本通 3 丁目地区市街地再開発事業環境影響評価準備書の段階で示される計画に関して
景観形成の観点から求めることの調査・検討結果

令和 6 年 7 月
広島市景観審議会眺望景観検討部会

眺望点（視点場）の位置図

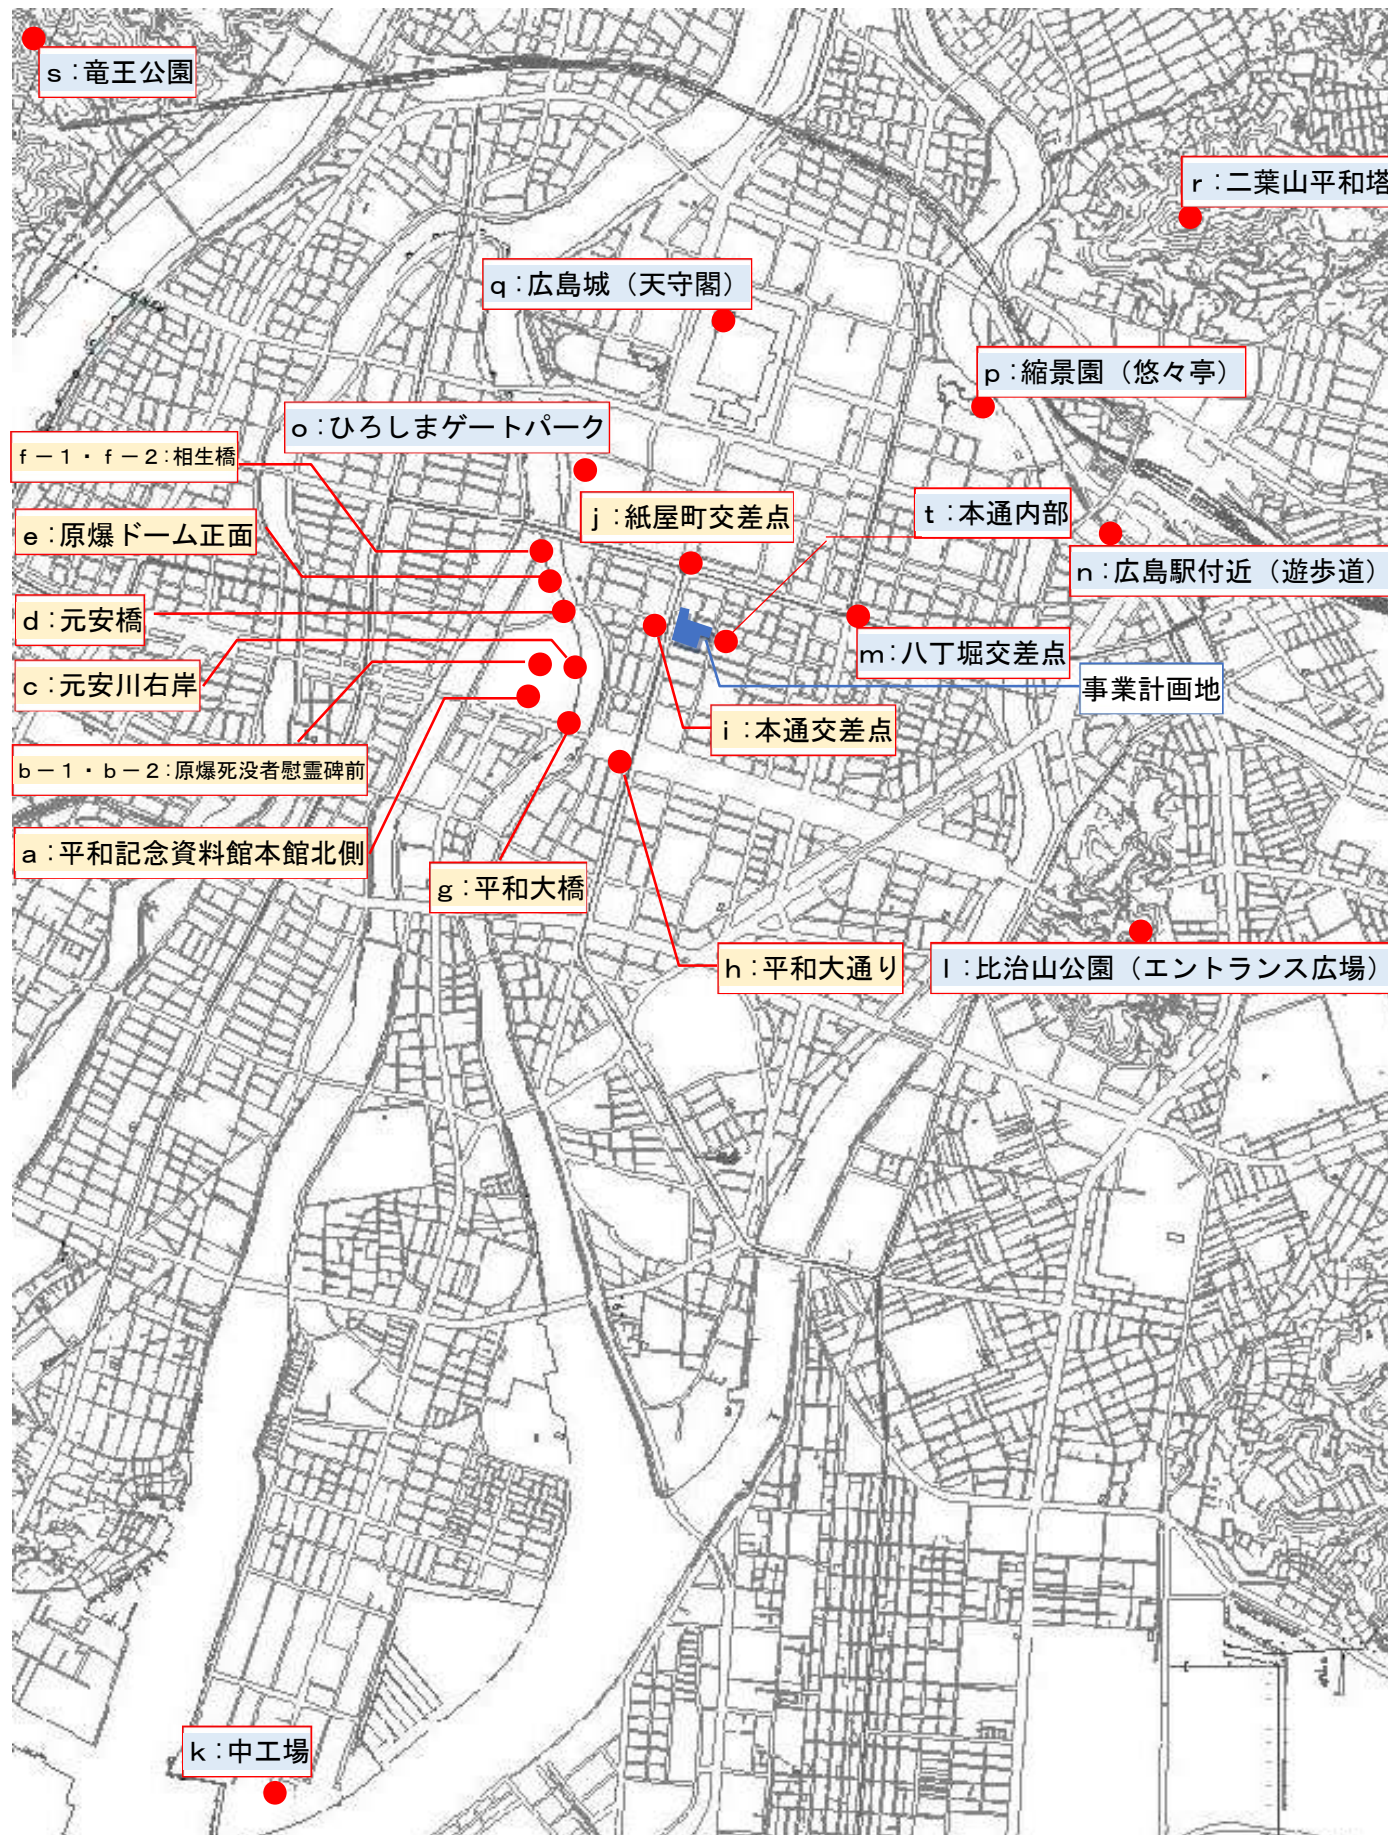
環境影響評価実施計画書及び準備書（案）で示された視点場は、景観計画やあり方において設定した視点場を含み、主に平和記念公園内から選定されており、元安橋や平和大橋のように主要な動線の一つであり、多くの人が計画建物を目にする地点、対岸から計画建物を望む地点も選定されている。その他、計画地あるいは計画建築物が容易に見渡せると予想される場所、眺望が良い場所、不特定多数の人の利用度や滞留度が高い場所が選定されている。

これらは前述の①－１、①－２、②の観点からも概ね妥当である。

ただし、e：原爆ドーム正面（「あり方」で設定した視点場）、i：本通交差点（近景の視点場）、k：中工場（視点場として共有しやすく市街地を一望できる視点場）、t：本通内部（計画建物と平和記念公園方面を望む視点場）については追加が必要である。

また、b：原爆死没者慰霊碑前については、原爆死没者慰霊碑側面の上方にツインタワーが重なって見える視点場を、f：相生橋の視点場については、原爆ドームの円蓋部の上方にツインタワーが重なって見える視点場の追加が必要である。

準備書（案）で想定した眺望点（視点場）に含まれない次の箇所からの景観についても検討を行うこと。

e：原爆ドーム正面

i：本通交差点

k：中工場

t：本通内部

また、b：原爆死没者慰霊碑前については、原爆死没者慰霊碑側面の上方にツインタワーが重なって見える視点場を、f：相生橋の視点場については、原爆ドームの円蓋部の上方にツインタワーが重なって見える視点場の追加が必要である。
